Ministero dell'Ambiente e della Tutela del Territorio e del Mare – Direzione Generale Valutazioni Ambientali

E.prot DVA-2013-0030030 del 23/12/2013

Osservazioni

sull'Istanza di procedura di Valutazione di Impatto Ambientale "*Impianto pilota geotermico Castel Giorgio (Tr)*" -- Codice progetto P13_ITW-049, Presentato dalla Società ITW & LKW Geotermia Italia spa.

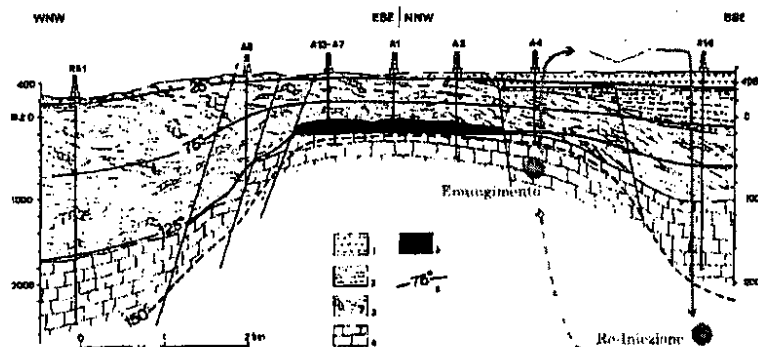
Considerata la similarità geologica con il serbatoio di Larderello, come citato nel SIA e gli effetti in questo, una previsione di scenario sugli impatti attesi nel dominio dello spazio

nell'area di Castel Giorgio sembrerebbe opportuna. Anche in relazione al fatto che il prelievo avviene a circa 1.000 m di profondità e la reiniezione a circa 2.300 m di profondità, a distanze che vanno da 1 a 2 km di distanza tra i vari pozzi di prelievo rispetto al polo di reiniezione. In conseguenza non è evidente che si possa sicuramente ripristinare l'equilibrio delle pressioni idrauliche nell'intero bacino. I modelli presentati, evidenziano una permeabilità costante ed omogenea (elemento di elevata criticità in queste zone) stimata in 10 mD, facendo ipotizzare un tempo di trasferimento dei fluidi dal polo di re-iniezione all'area di prelievo e quindi di ripristino delle condizioni idrauliche iniziali, di circa 6 mesi. E' ovvio che, a regime, tali tempi dovrebbero annullarsi, sempre in condizioni geologiche isotrope ed omogenee. L'importanza della valutazione geografica degli impatti è comunque importante ed attualmente mancante; solo per citare un esempio, nel bacino di Wairakei (Nuova Zelanda), importanti fenomeni di subsidenza si localizzarono nel solo intorno di 1 km dal solo pozzo di prelievo (Allis, 2000).

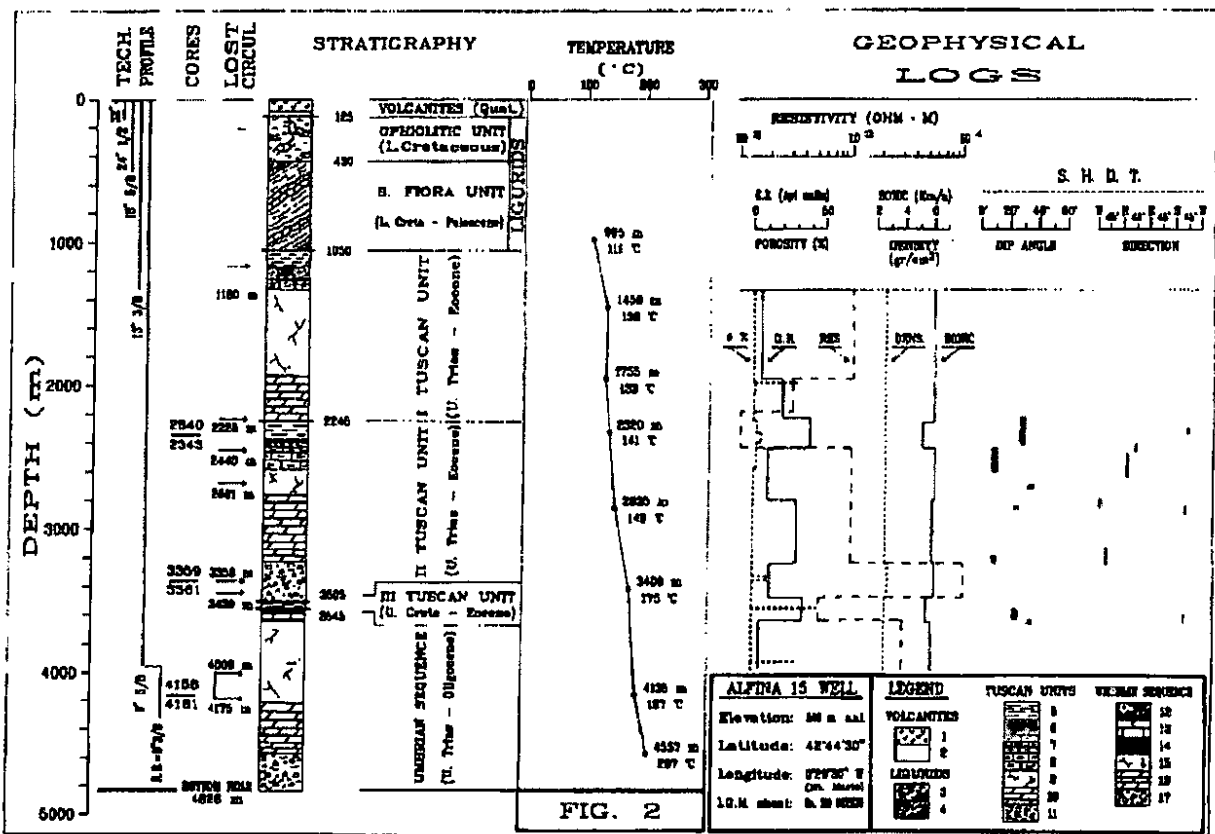
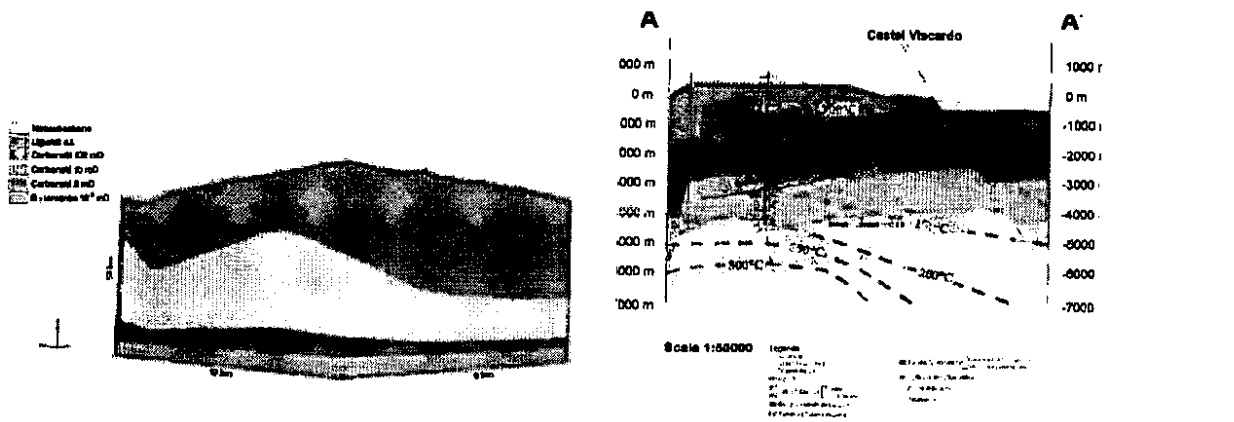
Tale argomento necessita di ulteriori chiarimenti e specificazioni soprattutto nel dominio del tempo. Non è difatti chiaro come sono state valutate le permeabilità delle varie formazioni geologiche, specialmente quelle più profonde.

Inoltre, il modello geotermico assunto, seppur molto avanzato, assume stratificazioni ed assetti strutturali isotropi ed omogenei che la stessa Regione Umbria, nel rapporto 2013 sulle risorse geotermiche, assume decisamente più complesso. Analoga complessità si rinviene dall'analisi del pozzo A15 discusso in Buonasorte et al. (1991) di cui alla figura di seguito riportata. V. figura successiva allegata si riporta invece il modello geotermico di riferimento e la ricostruzione effettuata da Regione Umbria con sovrapposto il pozzo A15 (in nero).

Lo Studio di Impatto Ambientale del progetto, a pag. 41, cita testualmente "...I calcoli eseguiti per la stima del potenziale del serbatoio indicano che l'estrazione di potenze termiche pari a quelle del progetto in oggetto sono assolutamente compatibili con le potenzialità del serbatoio. ...".

Figura 5 - Distribuzione degli eventi sismici durante gli esperimenti di re-iniezione condotti da ENEL nel 1977, primo esperimento (Batini et al., 1980).

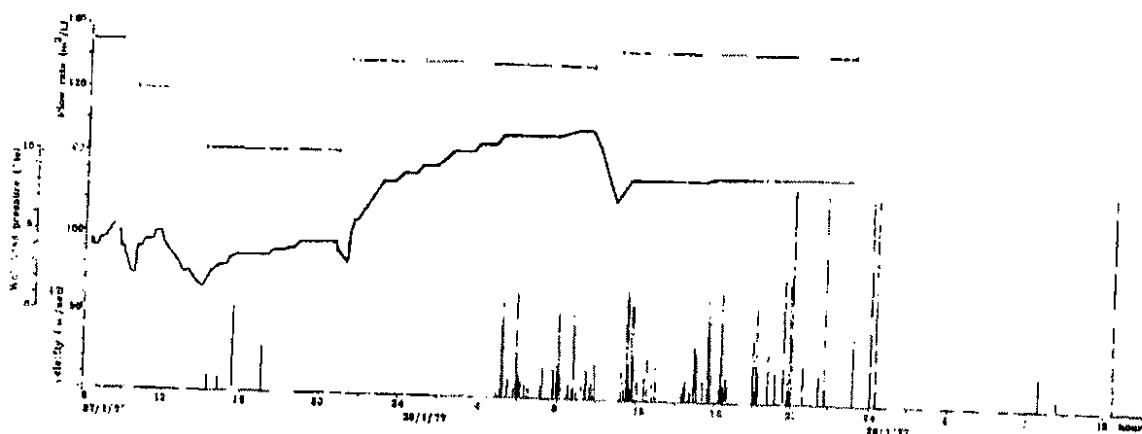
L'analisi oraria di tali operazioni di immissione nel pozzo RA-1 (Batini et al., 1980), permette anche di stimare la soglia di $100 \text{ m}^3/\text{h}$ come limite inferiore per innescare fenomenologie sismiche. Le due figure seguenti riportano dettagliatamente l'andamento della sismicità, della pressione di bocca pozzo e dei volumi iniettati rispettivamente durante il primo e secondo test effettuati nel pozzo RA-1.

Per quanto riguarda la pressione è riferita al surplus necessario per spingere la colonna d'acqua e quindi la pressione di serbatoio è uguale alla pressione idrostatica più il surplus.

"... Per quanto riguarda gli eventi sismici nelle due figure è rappresentato il valore massimo di oscillazione del terreno, in micron/sec, e in entrambi i test è evidente che gli eventi si manifestano in corrispondenza dei più alti valori di pressione di iniezione che comunque non raggiungono dei valori molto elevati (12 atm e 10 atm nei due test rispettivamente).

Inoltre si osserva che nel primo test i terremoti si manifestano con volumi iniettati di 140 e 150 m³/h (qualche sporadico evento di è avuto nella fase iniziale con pressione di 4-5 atm e 85 m³/h) e cessano quasi immediatamente non appena termina il processo di iniezione.

Figura 6 - Distribuzione degli eventi sismici durante gli esperimenti di re-iniezione condotti da ENEL nel 1977, secondo esperimento (Batini et al., 1980).

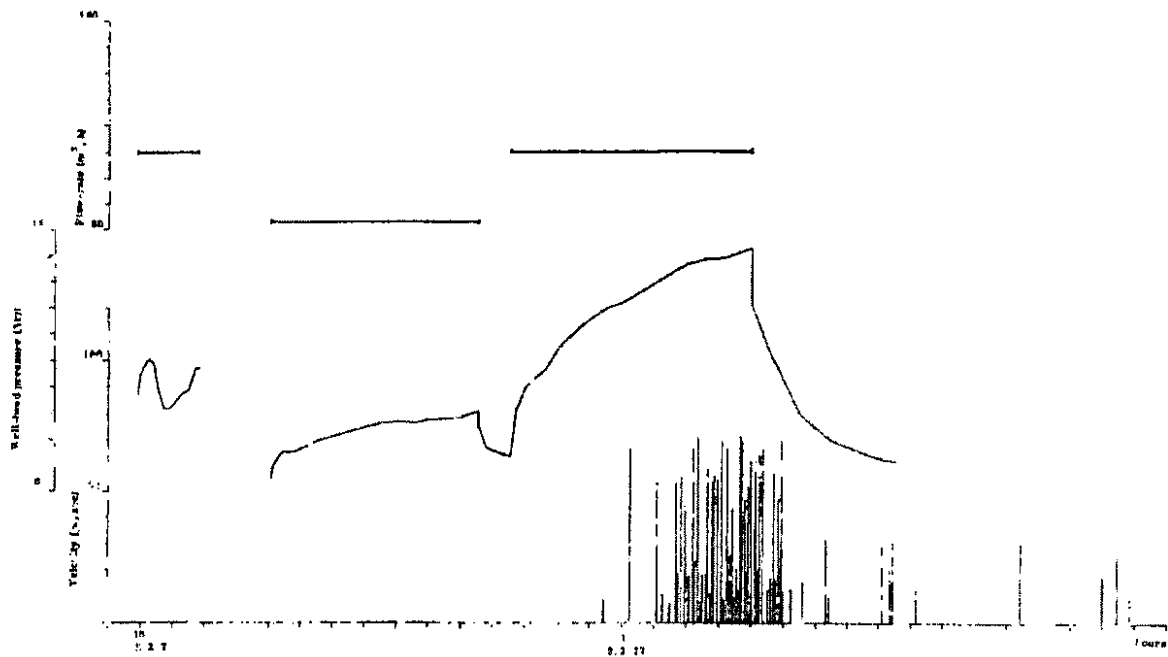
La conferma della prima prova di immissione dei giorni 27 - 29 Gennaio 1977 si ottiene anche in occasione della seconda prova di immissione dei giorni 8 e 9 Febbraio 1977 (Batini et al., 1983).

Le stesse considerazioni sono valide anche per il secondo test dove gli eventi sismici si sono manifestati con volumi iniettati poco superiori a 100 m³/h.
